CASTELLETTO SOPRA TICINO (NO) – Progetto di innalzamento e consolidamento di preesistente scogliera.

Proponente: TECHBAU HOLDING S.r.l.

Parere del Ministero della cultura.

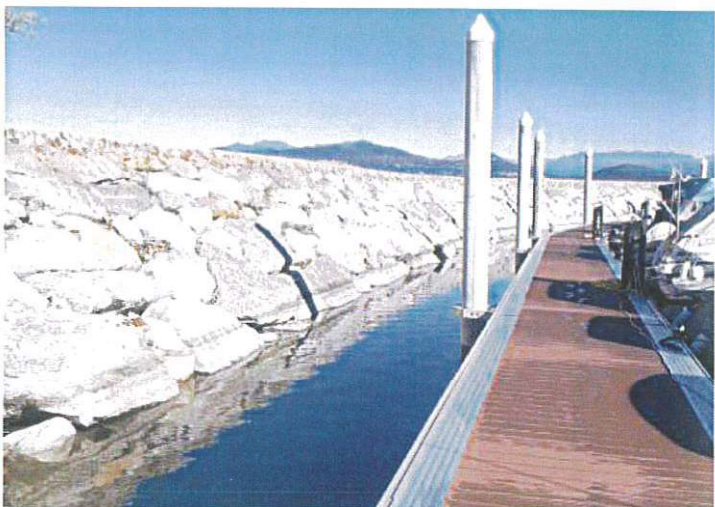
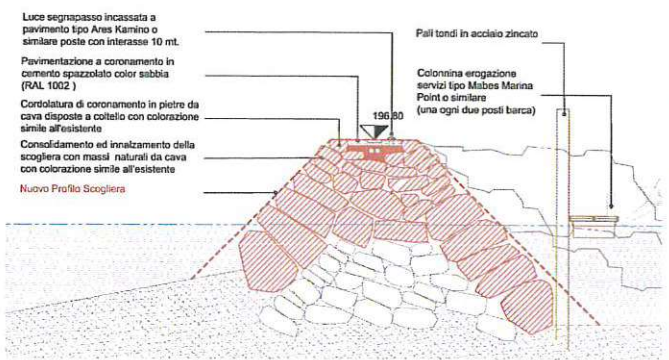
CONSIDERATO tuttavia che, dal raffronto tra lo stato *ante operam* e *post operam*, si evince un incremento dimensionale della scogliera come anche una chiara variazione morfologica della stessa e che tali incremento e variazione hanno alterato, di conseguenza, l'impatto visivo dell'opera sull'antistante specchio d'acqua, dando origine ad un nuovo elemento di forte rigidità formale, la cui altezza (che supera quella preesistente) si pone quale barriera alla godibilità del panorama verso il lago stesso.
